**AVIS RELATIF A LA PROTECTION
CONTRE LES EVENTUELS EFFETS NOCIFS ET NUISANCES
PROVOQUES PAR LES RAYONNEMENTS NON IONISANTS
GENERES PAR DES ANTENNES EMETTRICES STATIONNAIRES**

Commune : CHARLEROI - Exploitant : TELENET GROUP

Référence exploitant : HT1773A

Rapport n° 1276 / 2023

Figure 2 : Vue en plan des installations d'antennes dans un rayon de 300 mètres autour de l'installation faisant l'objet de la demande d'avis

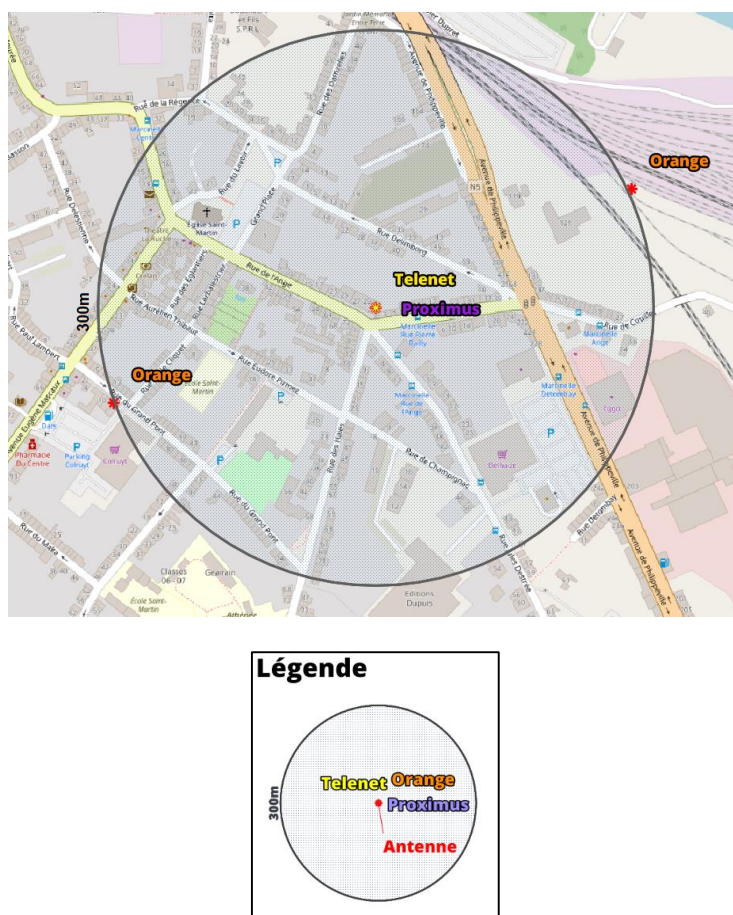
Compte tenu du nombre d'installations localisées dans la figure 2, il apparaît que l'intensité du rayonnement électromagnétique généré, dans les lieux de séjour situés à proximité de l'installation référencée dans le paragraphe 2, par l'ensemble des antennes émettrices stationnaires de l'ensemble des exploitants du même site d'antennes émettrices stationnaires respecte la limite fixée à l'article 4, § 2 du décret.
